TESTO DELLE OSSERVAZIONI

ID: Codice procedura (ID_VIP/ID_MATM):10844

Impianto per la produzione di energia elettrica da fonte eolica, costituito da 6 aerogeneratori della potenza complessiva di 37,2 MW, un sistema di accumulo da 25 MW e relative opere connesse in località "Rempillo" nel comune di Pitigliano (GR).

ALLEGATO alle OSSERVAZIONI all' IMPIANTO EOLICO denominato REMPLILLO nel COMUNE di PITIGLIANO (GR). Composto da n. 5 immagini e n. 5 pagine

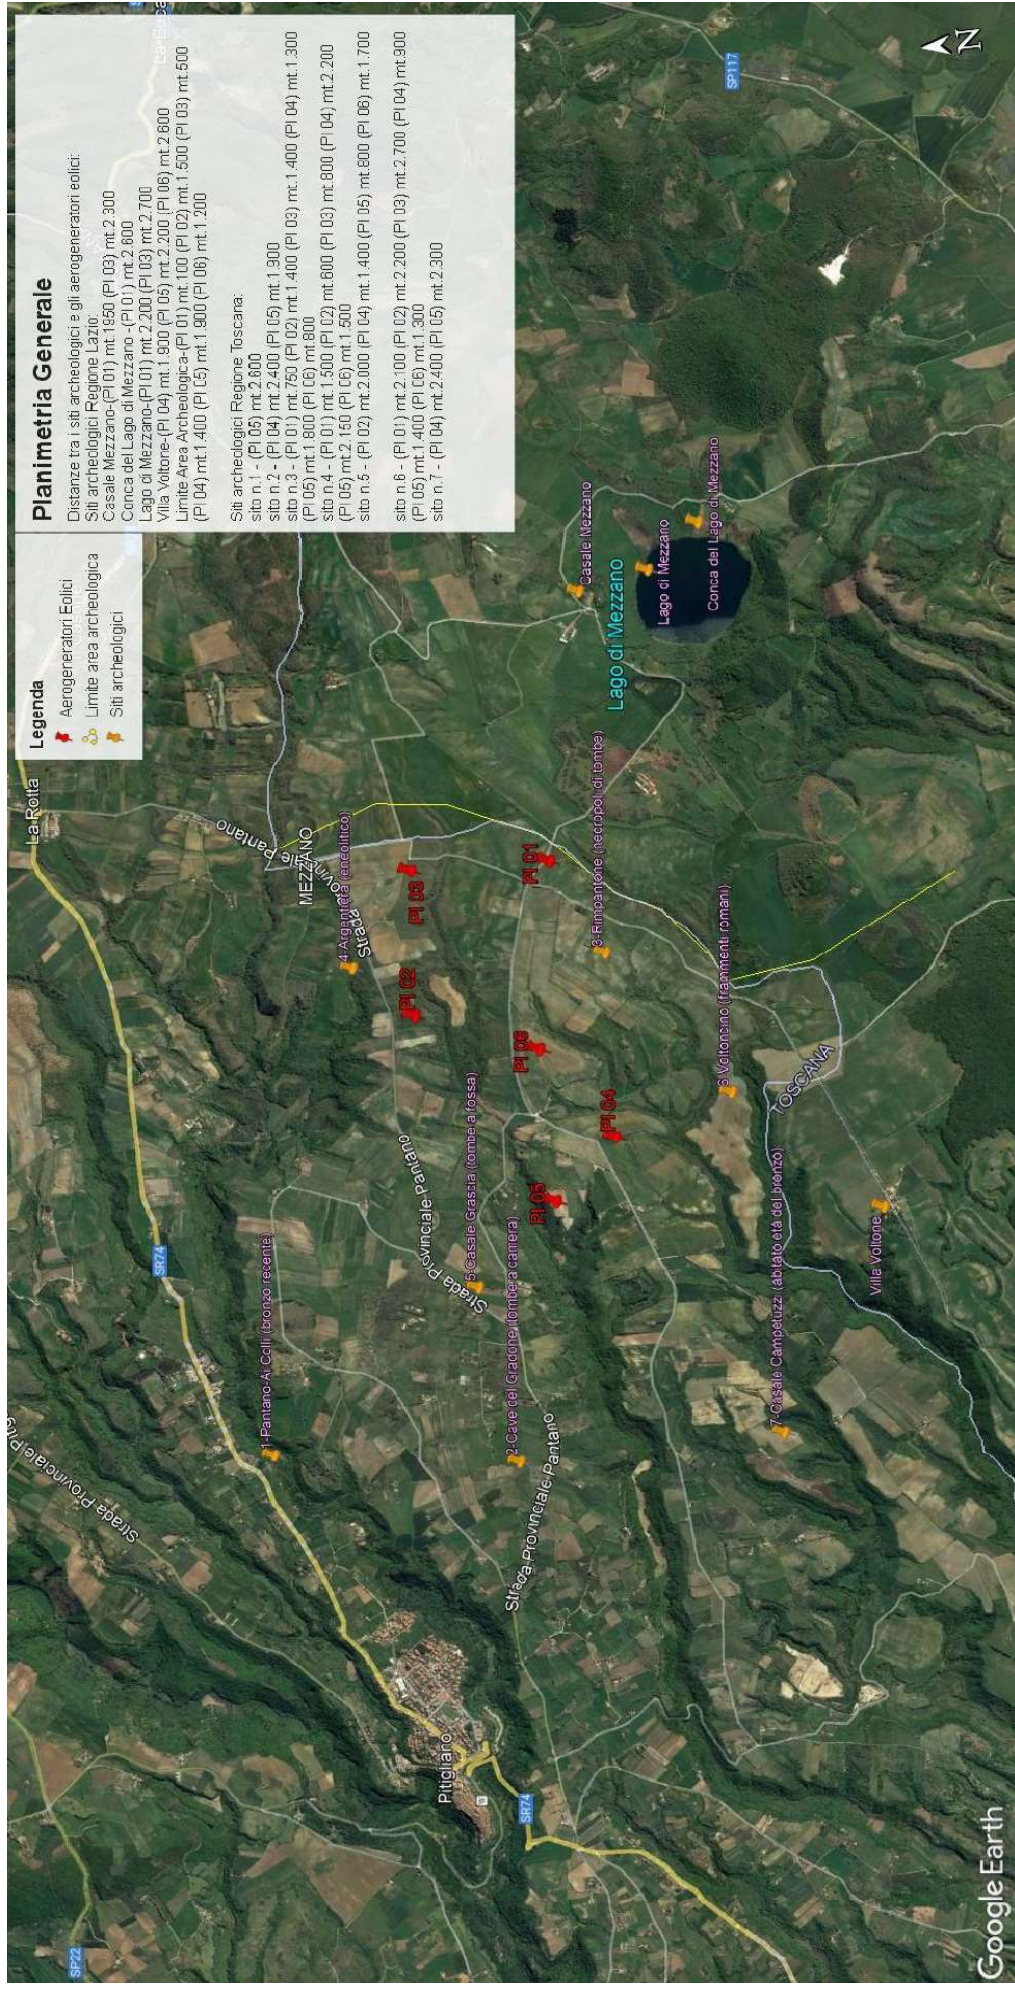
Inoltre, la zona in cui insisterebbe l’impianto eolico industriale Rempillo è compresa nelle fasce di rispetto di 3 km di diversi beni archeologici tutelati dalla parte II del Codice dei Beni Culturali (vedi Allegato, immagine n. 3). Inoltre le pale P04 e P05 ricadono all’interno di un’area archeologica che la Proponente vorrebbe cancellare per il semplice fatto che non è riportata nel documento regionale ma nel documento provinciale come meglio dettagliato nell’Osservazione n. 5. Alla luce di quanto documentato appare chiaro quindi che la collocazione dell’impianto non ha tenuto conto alcuno dei vincoli dell’area nella quale è stato progettato e l’inserimento dell’impianto eolico nel paesaggio e sul territorio non è corretto (Allegato IV delle Linee guida nazionali di cui al D.M dello Sviluppo economico del 10.09.2010).

- h) Le zone di interesse archeologico evidenziate nell'immagine n. 3 a cui si aggiungono anche l'importante abitato protostorico di Sorgenti della Nova e Ruderii del Castello altomedioevale che si trovano a circa 4 km dalle aree in cui è stato progettato l'impianto eolico industriale. Poco più lontano i resti del castello medioevale “Morroneccio”. Nell'area vasta le preziose necropoli eneolitiche (Poggi Alti) ed etrusche di Pitigliano, Sovana e Sorano.

Immagine n. 3. Impatti dei sei aerogeneratori (in rosso) ricadenti nelle fasce di rispetto dei 3 km dai Beni Culturali (in giallo) e quindi in area non idonea al loro insediamento (ex art 20 co. 8 lettera c quater del D.Lgs n. 199/2021 e ss.mm.ii). **Inoltre si segnala che le pale P04 e P05 ricadono all’interno di un’area archeologica e quindi in altra area non idonea.**

Immagine n. 4 Situazione di saturazione da impianti FER nella provincia di Viterbo. Non sono riportati gli impianti fotovoltaici e agrivoltaici che hanno inciso per buona parte nel cumulo di impianti FER per superare già nel 2023 gli obiettivi del PNIEC assegnati alla Regione Lazio per il 20230.

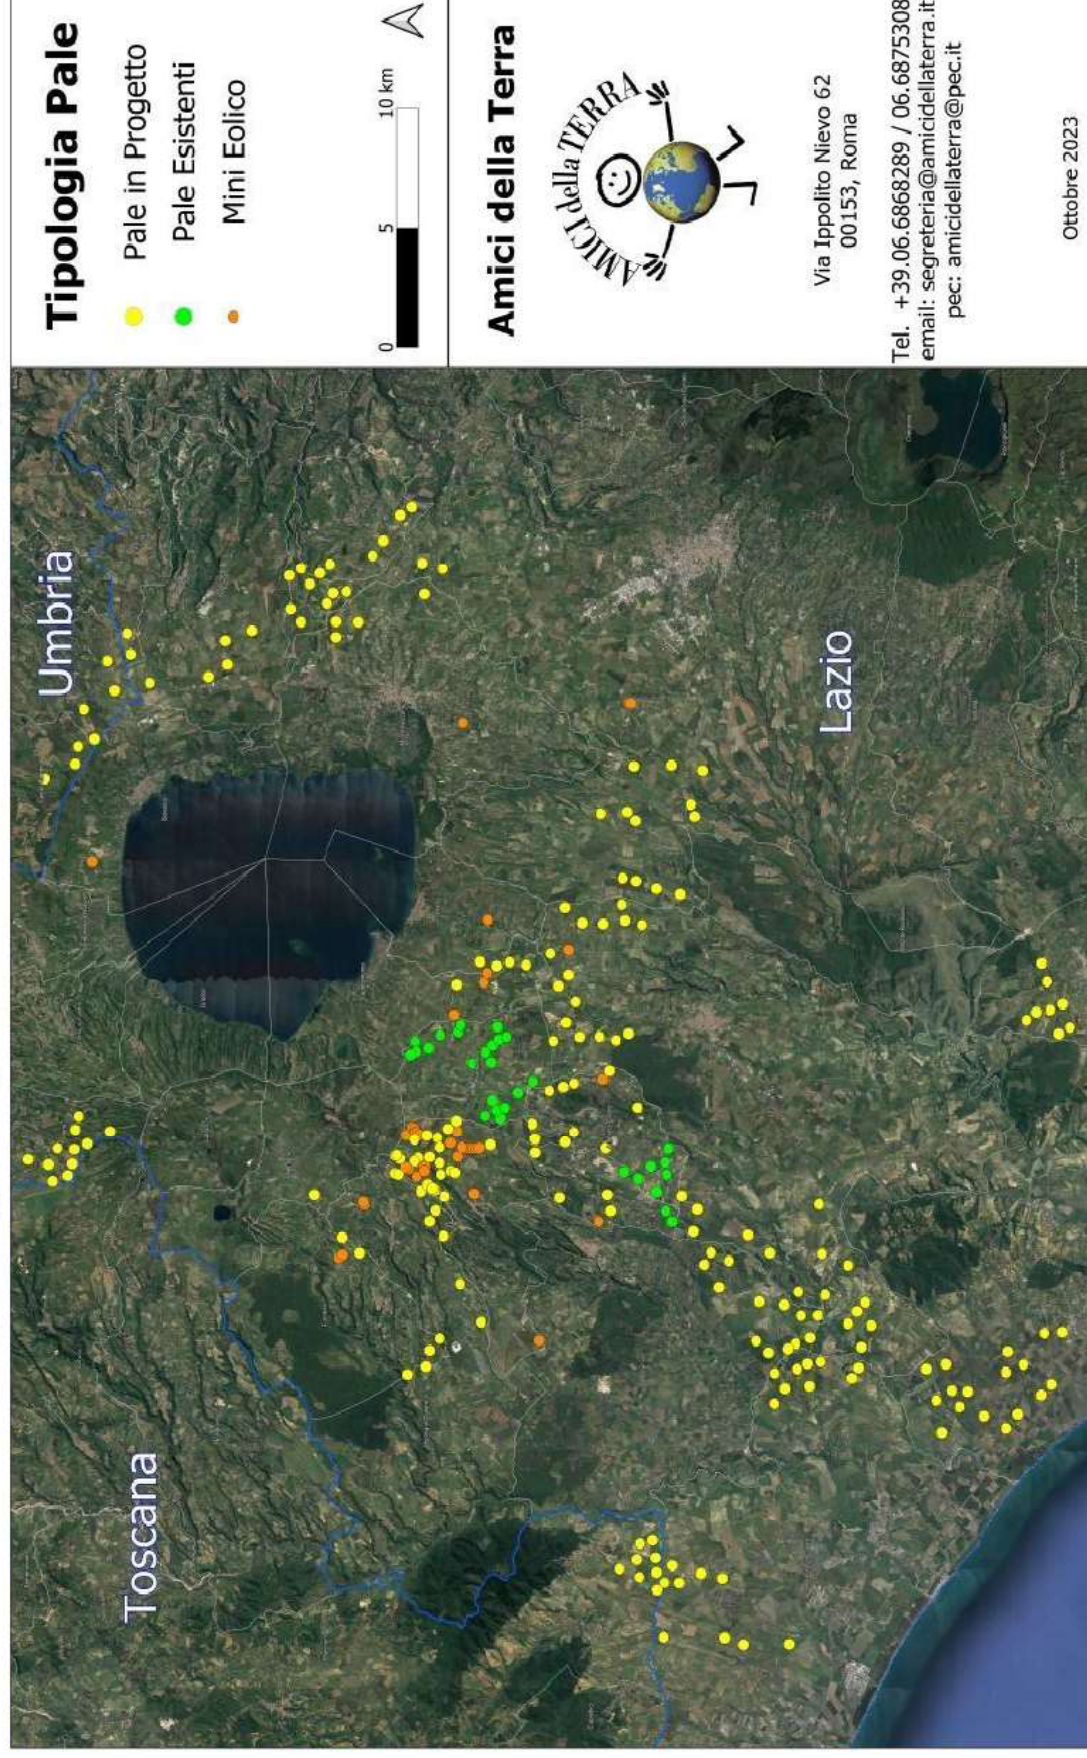
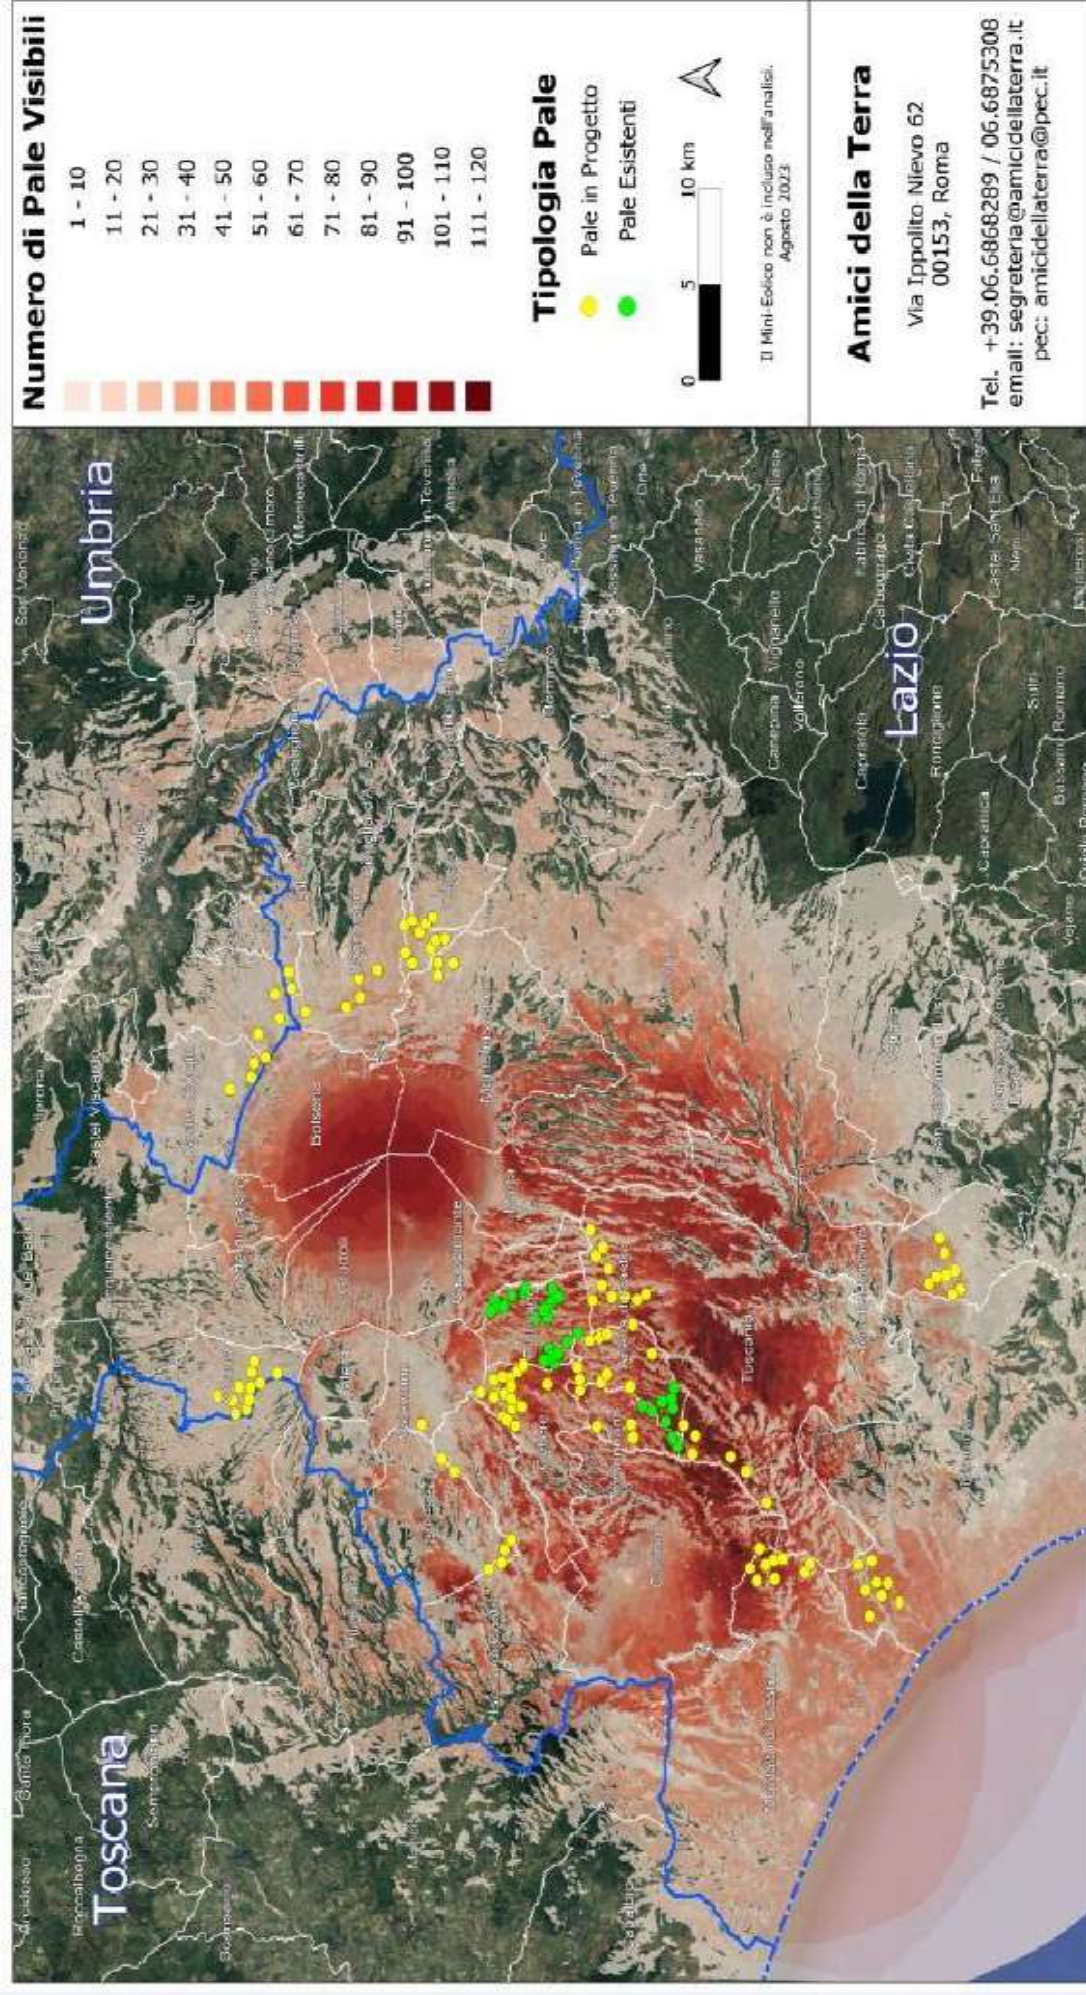
Quindi anche la Regione come Ente deputato dalla normativa nazionale a legiferare sulle aree idonee e non idonee si è espressa riguardo al fatto che abbia assolto ai doveri e alle quote stabilite dal PNIEC e in ambito regionale la provincia di Viterbo è stata quella con il più alto tasso di impianti FER tra tutte e quindi ormai satura ed il cumulo degli impianti FER installati, autorizzati e in progetto rappresenta una elevata criticità per la sostenibilità ambientale di ulteriori eventuali iniziative. L'impianto eolico " Rempillo" pur essendo "esterno al confine provinciale e regionale ma nelle sue immediate vicinanze (a soli 100 metri i primi due aerogeneratori) oltre ad impattare sul territorio e sulle economie di tre Comuni del Lazio (Farnese, Valentano e Latera) si trova nelle fasce di rispetto dei Beni di notevole interesse pubblico come si è evidenziate nelle Osservazioni nn. 1 e 2 e crea anche degli impatti negativi anche sui beni naturalistici come verrà dettagliato nell'Osservazione n. 4. Inoltre andrebbe a sommarsi al già enorme cumulo di impianti eolici e fotovoltaici e geotermici che già creano una elevata criticità ambientale nella provincia di Viterbo e interferiscono anche con il territorio toscano come si può vedere dalle immagini nn. 4 e 5 dell'Allegato n. 1.
